Dodatek č. 2

1. Smluvní strany uzavřely dne 11. 8. 2020 na základě výsledku zadávacího řízení veřejné zakázky „Transformace ÚSP pro mládež Kvasiny – výstavba v lokalitě Třebechovice pod Orebem – stavební práce,“ uveřejněné ve věstníku veřejných zakázek pod číslem Z2020-010234, smlouvu o dílo (tato smlouva ve znění pozdějších změn souhrnně jako „smlouva o dílo“).

ZMĚNOVÝ LIST		číslo ZL: 05
Název projektu:	Záměr výstavby zařízení pro zdravotně postižené v Třebechovicích p. Orebem	
Zhotovitel:	VALC, s.r.o., Pražská třída 13/84, Hradec Králové	
Objednatel:	Královehradecký kraj, Pivovarské náměstí 1245, Hradec Králové	
Změnový list vystavil:	Monika Žylková	
Datum:	22.03.2021	
Předmět změny: Změna umístění stahovacích schodů do kce stropu <u>Popis a zdůvodnění změny:</u> Z důvodu různých tvarů jednotlivých vazníků střešní konstrukce a jejich umístění dle statického výpočtu je nutné přesunout otvory v konstrukci stropu pro umístění stahovacích schodů. DOZP A z m.č.111 do m.č.101, DOZP B z m.č.211 do m.č.212. Touto změnou nedojde k navýšení ani snížení ceny. Přílohy změnového listu: výkres změny umístění DOZP A a DOZP B		
Cena méněprací bez DPH:	Cena víceprací bez DPH:	
0,00 Kč	0,00 Kč

DA1,

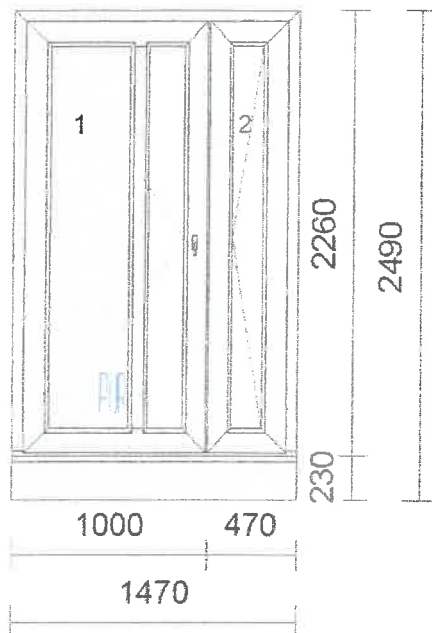
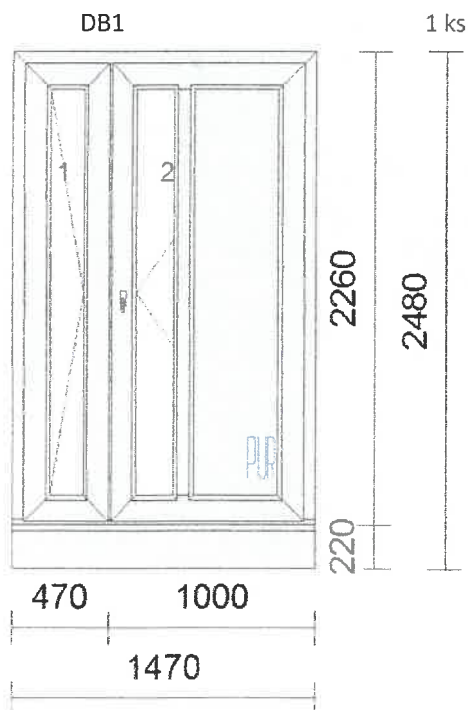
Změny proti původní pozici:

Vzhled - jiné členění – dopřesněno uživatelem

Otevírání - dvoukřídlé dveře – změna průchozí šířky dveří

Cena navýšení: 10.528,- Kč / ks

OA1	2 ks		
OA1A	4 ks		
OB1	3 ks		
OB1'	1 ks		
OB1A	1 ks		
OB1A'	1 ks

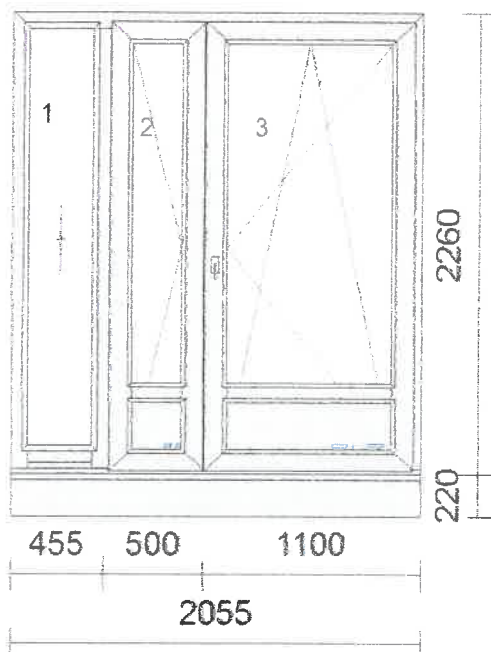
Změny proti původní pozici:

Vzhled - jiné členění – dopřesněno uživatelem
 Otevírání – změna průchozí šířky dveří
 fix pevně zasklený do rámu
 vedlejší otvíravé křídlo
 hlavní otvíravé-sklopné křídlo

Cena navýšení: 17.092,- Kč / ks
